**Réponses du Transporteur  
à la demande de renseignements numéro 5  
de la Régie de l'Énergie  
(« la Régie »)**

**DEMANDE DE RENSEIGNEMENTS NO 5 DE LA RÉGIE DE L'ÉNERGIE  
(LA RÉGIE) À HYDRO-QUÉBEC DANS SES ACTIVITÉS DE TRANSPORT  
D'ÉLECTRICITÉ (LE TRANSPORTEUR) RELATIVE À LA DEMANDE DE  
MODIFICATION DES TARIFS ET CONDITIONS DES SERVICES DE TRANSPORT  
POUR L'ANNÉE 2020**

**Contribution maximale au coût du réseau collecteur des centrales photovoltaïques**

**Figure 1**  
**Vue schématique des composantes d'une centrale photovoltaïque**

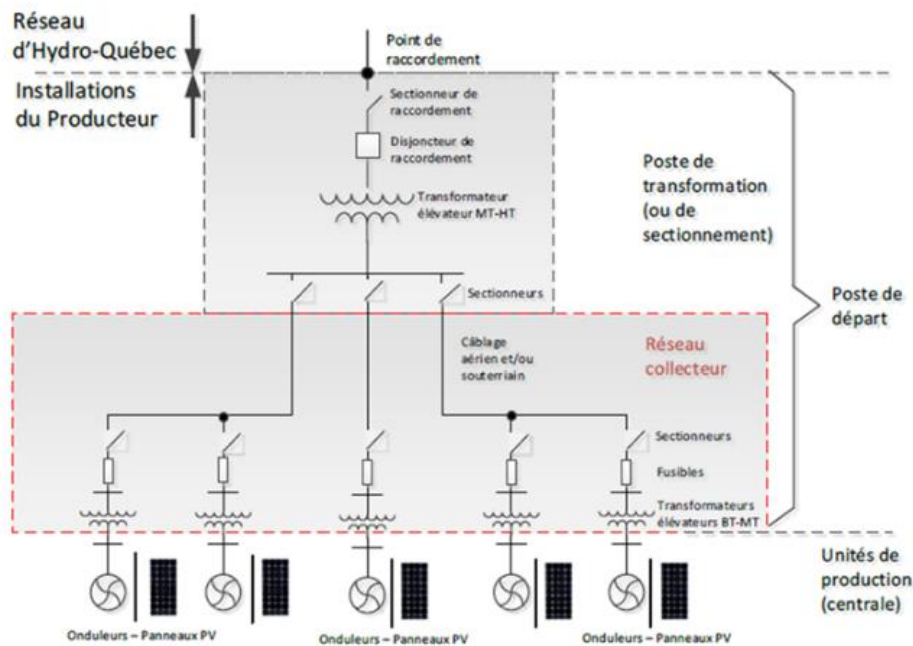
(i)    Le Transporteur présente un schéma d'une centrale photovoltaïque. Il mentionne que la capacité des transformateurs BT/MT des réseaux collecteurs pour les projets issus des demandes 217R et 218R est de 2,75 MVA.

Selon la vue schématique de la référence (i) et en considérant environ 9 000 panneaux solaires pour produire 2,75 MW pour les projets de la référence (ii) :

2.1 Veuillez indiquer combien d'onduleurs sont nécessaires pour une puissance de 2,75 MW, soit la puissance d'un transformateur BT/MT ou de 9 000 panneaux solaires.

2.2 Veuillez préciser le mode d'implantation électrique des onduleurs. Dans votre réponse, veuillez indiquer si les onduleurs sont installés en groupe nombreux dans des cabinets conçus pour cet usage ou s'ils sont distribués de façon indépendante, chaque onduleur ayant son propre cabinet individuel.

2.3 Veuillez préciser si les transformateurs BT/MT sont installés dans les mêmes cabinets que les onduleurs ou si l'installation des onduleurs et des transformateurs est réalisée de façon indépendante. Veuillez élaborer.

1            **Le Transporteur estime que les informations demandées ne sont pas**  
2            **pertinentes au présent dossier, puisque les onduleurs ainsi que tout**  
3            **équipement à basse tension associé à la partie « centrale » ne font pas partie**  
4            **du périmètre de remboursement du réseau collecteur photovoltaïque.**

5            **Voir la réponse à la question 2.1.**

6            **Dans l'éventualité où des infrastructures communes devaient servir à la fois**  
7            **aux équipements de la centrale et à ceux du réseau collecteur, un prorata**  
8            **d'utilisation de ces infrastructures communes sera alors déterminé pour en**  
9            **départager les coûts admissibles aux fins du remboursement du réseau**  
10           **collecteur.**

11           **Voir également la réponse à la question 2.1.**
